RIJKSWATERSTAAT  
DIRECTIE WATERHUISHOUDING  
EN WATERBEWEGING  
STUDIEDIENST VLISSINGEN

Memo 75.6  
met 6 bijlagen

RIVIERKUNDIGE ASPECTEN MET BETREKKING TOT DE  
BIJ EEN EVENTUEEL TE MAKEN "WAARDE"-KANAAL  
NOODZAKELIJKE TOEGANGSGEUL IN DE WESTERSCHELDE.

Vlissingen, maart 1975

GET.	GEZ.	GEK.	AKK.	DIRECTIE RIJKSWATERSTAAT STUDIEDIENST EN WATERBEWEGING WAARDE-KANAAL MIDDEN - TRACÉ	SCHAAL 1:50 000
				B2 75.189

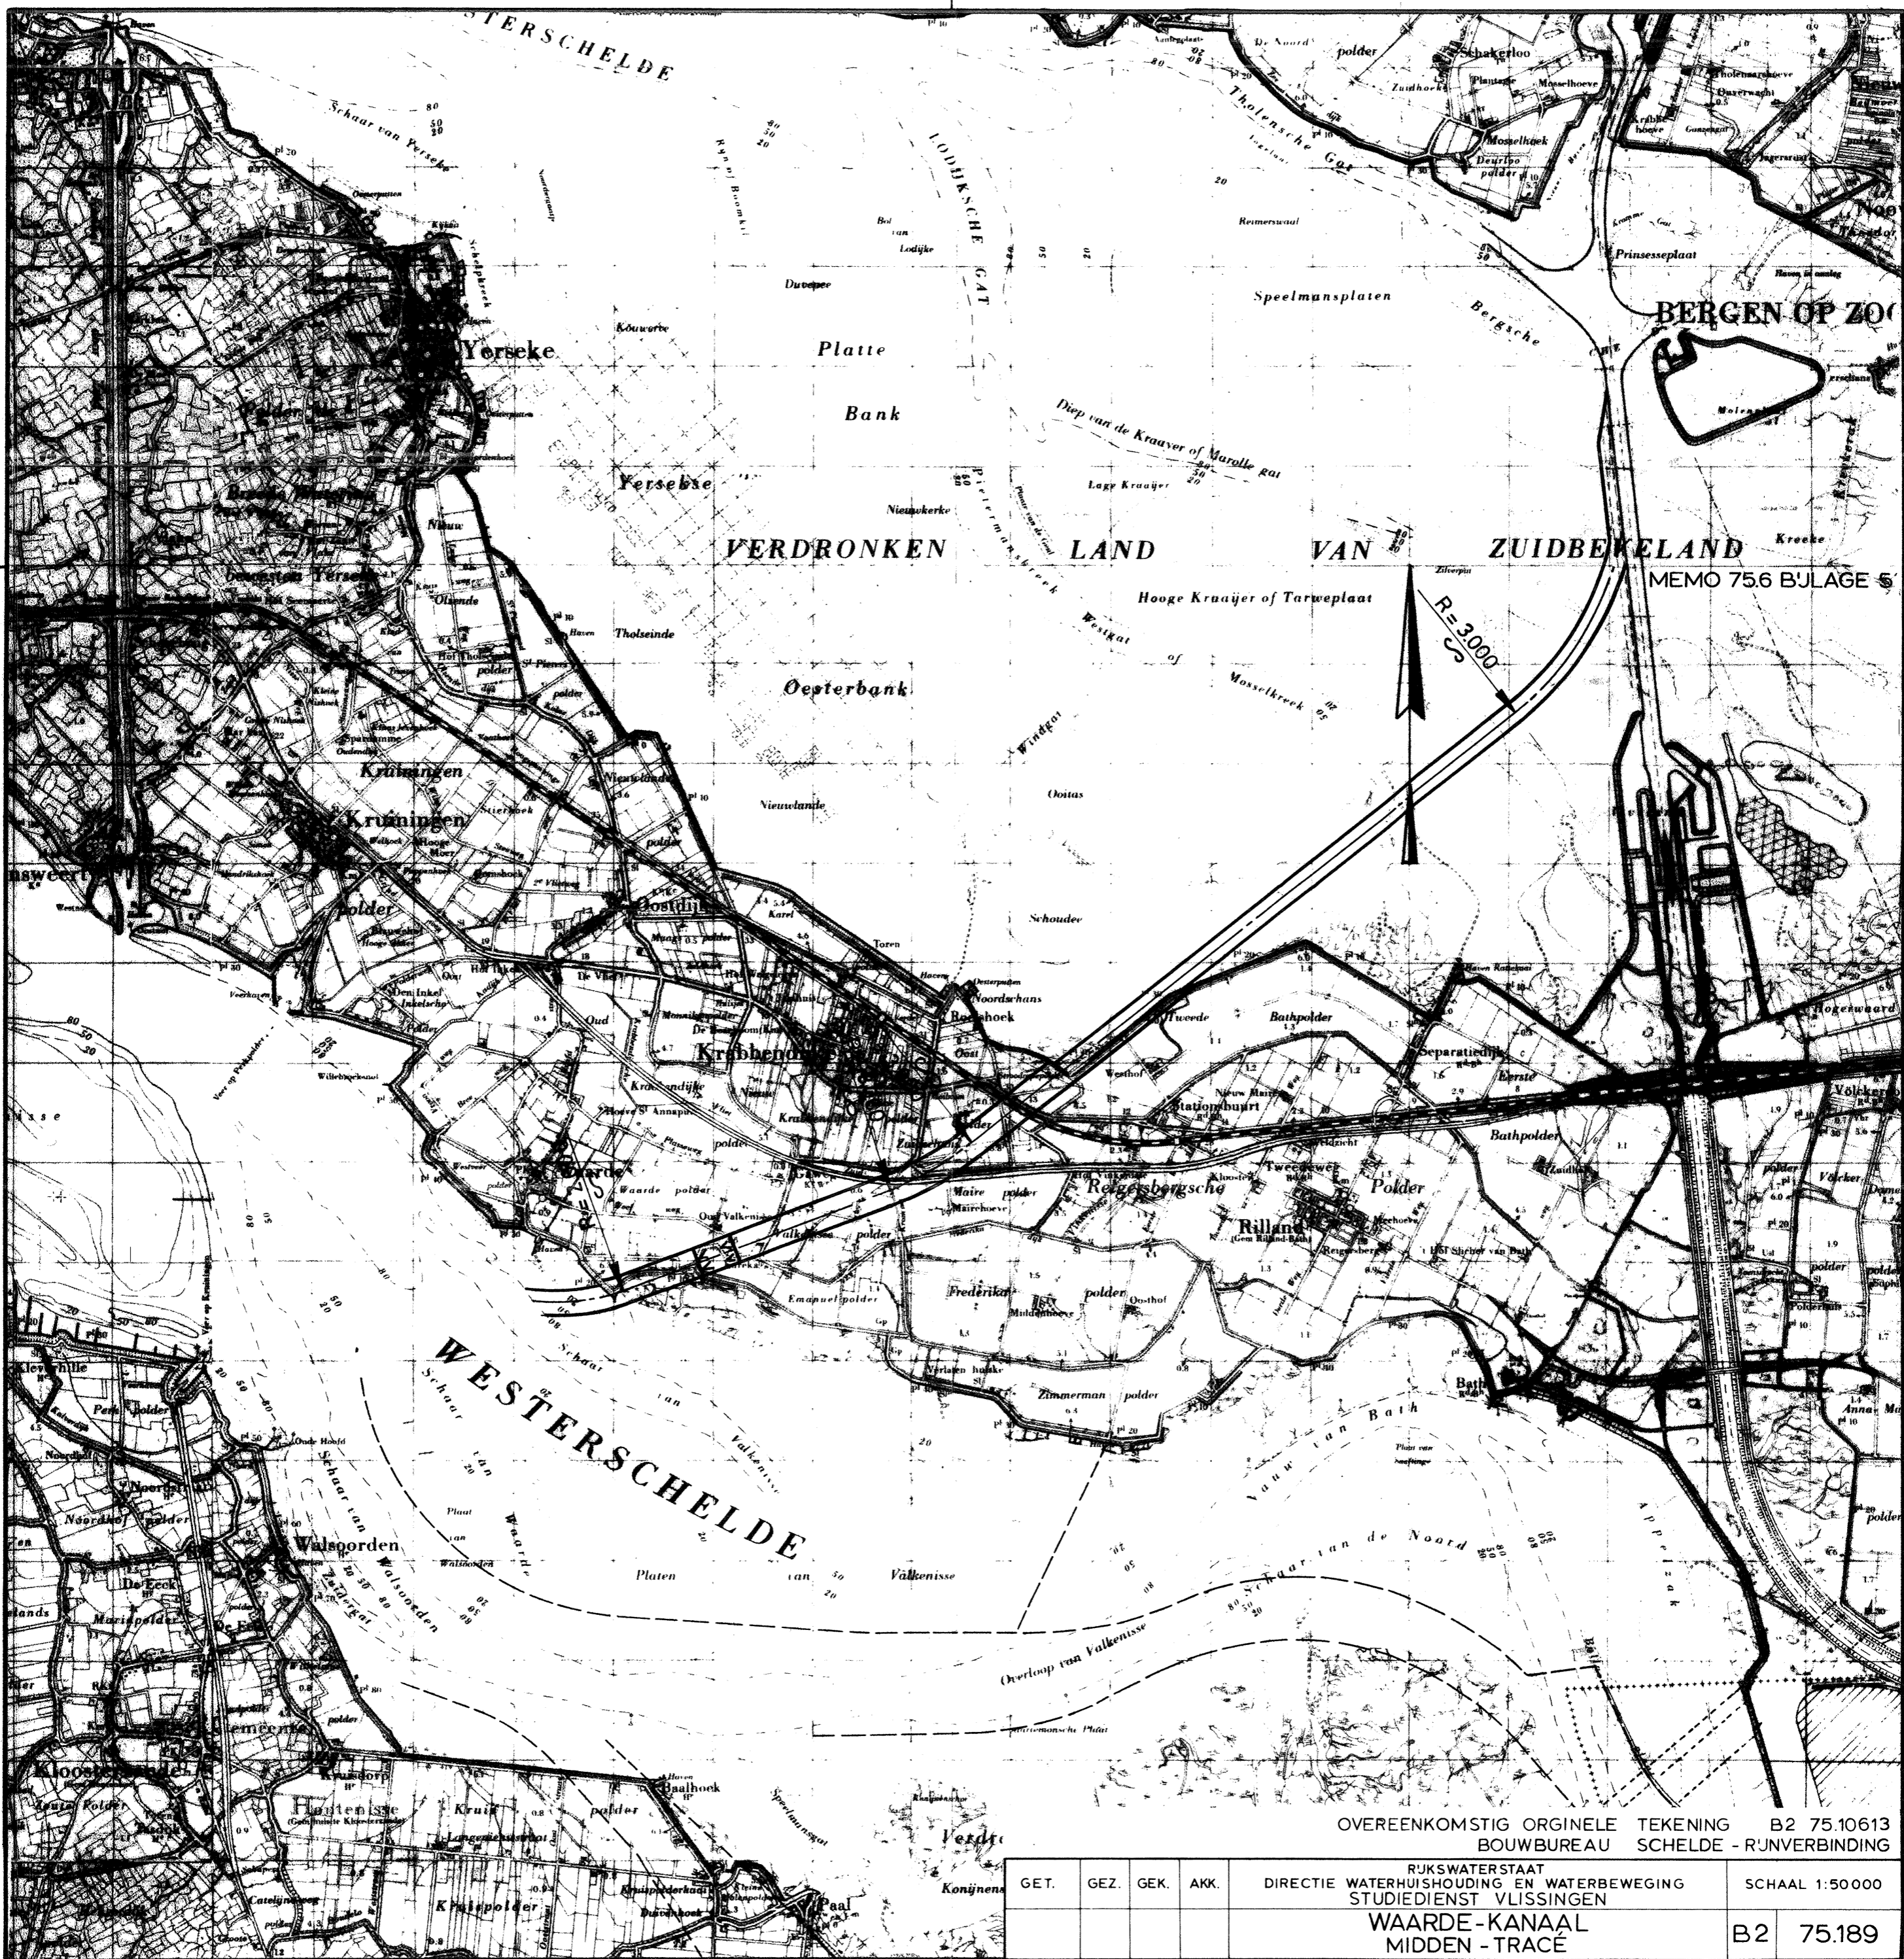
par. 3 BESCHOUWING MIDDENRACÉ (bijlage 5)

Zoals reeds in par. 1 is vermeld is het z.g. middentracé op enige afstand ten oosten van de woonkernen van Waarde en Krabbendijke geprojecteerd. Bij deze oplossing wordt het "Waarde"-kanaal via een ter plaatse van het westelijk deel van de voor de Emanuelpolder gelegen schorren ontworpen toegangsgemaal met de Westerschelde in verbinding gebracht. Deze, gerekend vanaf de binnendijks geprojecteerde sluis ongeveer 2 km lange toegangsgemaal is bij het beschouwde ontwerp t.o.v. de zeedijk van de Waardepolder over een lengte van 600 à 700 m in het rivierbed uitgebouwd. Bij de huidige bodemligging is voor het rivierwaartse einde van de toegangsgemaal aansluiting gezocht op de dieptelijn van N.A.P. -10 m (bijlagen 1 en 5, g.l.l.w.s. -ong. 8 m).

De bij het middentracé deels in het rivierbed van de Westerschelde ontworpen toegangsgemaal tot de sluis is gelegen op de overgang tussen de naar verhouding diepere vrij stabiele westelijke inloop van het Schaar van Waarde en het ondiepere sterk veranderlijke bovenstrooms hiervan gelegen gebied (Schaar van Valkenisse c.a.). Als gevolg van de geulontwikkelingen in het

bovenstrooms gelegen gebied was de diepteligging van de oever ter plaatse van de ontworpen toegangseul in de loop der jaren aan vrij sterke schommelingen onderhevig. Een zeer ondiepe ligging vertoonde dit gebied in de jaren 1905-1921 toen de Platen van Valkenisse doorsneden werden door één of meer sterk ontwikkelde dwarsverbindingen tussen het Schaar van Waarde en het Zuidergat (Overloop van Valkenisse). Na in betekenis afnemen van deze geulen en de daarmee gepaard gaande terugzwaaiing naar de Zuidbevelandse oever van het Schaar van Waarde c.a. zijn de diepten voor de oever van het oostelijk deel van de Waardepolder weer genomen. Omstreeks 1940 was de geul in het gebied van de ontworpen toegangseul vrij sterk tegen de oever gelegen. In samenhang met de ontwikkelingen in het oostelijke deel van het vloed-schaar is naderhand voor de bewuste oever weer een zekere aanzanding opgetreden. Zo verplaatste de dieptelijn van g.l.l.w.s. -5 m (N.A.P. -ong. 7,5 m) zich in de periode 1938-1967 geleidelijk aan over een afstand van ruim 200 m in rivierwaartse richting; de dieptelijn van g.l.l.w.s. -8 m vertoonde een ongeveer overeenkomstig verloop. Bij de huidige situatie is het vloed-schaar weer sterk tegen de oever gelegen; als oorzaak voor deze ontwikkeling dienen vooral de in par. 2.1 reeds genoemde verdiepingen in het voor de schorren van de Emanuelpolder gelegen ondiepe geulgedeelte van belang te worden geacht.

Bij de vaststelling van de plaats van de rivierwaartse beëindiging van de toegangseul zal dus tot op zekere hoogte met de huidige betrekkelijk diepe ligging van het beschouwde gebied rekening moeten worden gehouden. Met name bij de situatie zonder uitvoering van de bochtafsnijding bij Bath (dus bij een "natuurlijke" geulontwikkeling) is een toekomstige aanzanding van dit gebied zeker niet uitgesloten. Overigens komt de bepaling van de plaats van de ingang van de toegangseul nog nader ter sprake onder ad b.

Bij het onderhavige ontwerp is, zoals hiervoor reeds gesteld, de mond van de toegangseul aangesloten op de huidige dieptelijn van N.A.P. -10 m (vergelijk lijn van g.l.l.w.s. - 8 m

(ong. N.A.P. -10,50 m) op bijlage 5). Gerekend met een te ontwerpen diepteligging van de toegangsgeul van N.A.P. -8 à 9 m (par. 2.1) zou in feite met een aansluiting op deze bodemdiepte kunnen worden volstaan. Met het oog op een mogelijke toekomstige verondieping van het betreffende gebied (ad a) is het aanhouden van de dieptelijn van N.A.P. -10 m als uitgangspunt voor de beoogde aansluiting wellicht gewenst.

Te verwachten valt dat een betrekkelijk ver in de rivier uitgebouwde toegangsgeul vooral bij vloed een niet onbelangrijke verstoring zal veroorzaken van het stroombeeld in de naaste omgeving. Een uitvoerig onderzoek in een hydraulisch model (ter verkrijging van een zo gunstig mogelijke stromingssituatie zowel op de rivier als in de onmiddellijke omgeving van de haveningang) is zonder meer noodzakelijk. Hierbij zou kunnen blijken of met het uitbouwen van wat kortere dammen kan worden volstaan, mede rekening houdend met de eventueel in de toekomst onder de oever te verwachten verondiepingen. Het ontstaan van een zekere verdieping voor de te maken ingang van de toegangsgeul (ontwikkeling meer of minder omvangrijke turbulentieput) is immers waarschijnlijk.

Afhankelijk van de lengte van de uit te bouwen dammen zal ter plaatse van het voor de schorren van de Emanuelpolder gelegen voorland tijdens vloed met een zekere neervorming dienen te worden gerekend. Dit zou gepaard kunnen gaan met enige verlaging van genoemd voorland. Ter plaatse van het tussen de oostzijde van de Westveerpolder en de uit te bouwen dammen resterende voor de Waardepolder gelegen vooroevers is het optreden van neren tijdens vloedstroom eveneens waarschijnlijk. Ook hier dient met mogelijk optredende verdiepingen rekening te worden gehouden. Overigens is het van belang dat de eventueel te verwachten versterkte stroomaanval bij eb op de benedenstroms van de te maken dammen gelegen oever van de Westveerpolder zoveel mogelijk wordt beperkt.

Zoals hiervoor onder ad a reeds is gesteld wordt de bodemligging ter plaatse van de met betrekking tot het middentracé in het rivierbed geprojecteerde uitmonding van de toegangsgedul tot het "Waarde"-kanaal beïnvloed door de ontwikkelingen in het omliggende geulenstelsel. Vooral bij de situatie zonder bocht-afsnijding Nauw van Bath moet met enige toekomstige verondieping van dit gebied rekening worden gehouden. De huidige situatie ter plaatse maakt het uitbouwen van naar verhouding vrij lange min of meer dwars op de geulrichting gelegen onoverstroombare dammen reeds zonder meer noodzakelijk.

Bij verlegging van de toegangsgedul over enige afstand in westelijke richting zou, gelet op de ligging van het voorland aldaar, met het uitbouwen van wat kortere dammen kunnen worden volstaan. Bovendien is de invloed van het omliggende geulenstelsel op de bodemligging in dit gebied kleiner. Dit geldt in bijzondere mate voor het voor de oever van de Westveerpolder gelegen gebied, waar het Schaar van Waarde vrijwel onmiddellijk tegen deze oever is gelegen.

Te verwachten valt dat het lozen van zoet water via de bewuste toegangsgedul van invloed zal zijn op het stroombeeld in de omgeving van de ingang van de toegangsgedul (ad b). Bovendien dient met een versterkte verondieping van de toegangsgedul als gevolg van het lozen van zoet water te worden gerekend (ad c). Vooral het onderzoek naar het te verwachten stroombeeld in de ingang van de toegangsgedul door middel van een hydraulisch model zal bij het lozen van zoet water worden bemoeilijkt. De problemen m.b.t. het lozen van zoet water via de toegangsgedul tot de zeesluis zouden komen te vervallen indien bij de plannen voor een middentracé voor het lozen van zoet water een afzonderlijke afvoergedul vanaf de sluis naar de Westerschelde zou worden ingebracht.
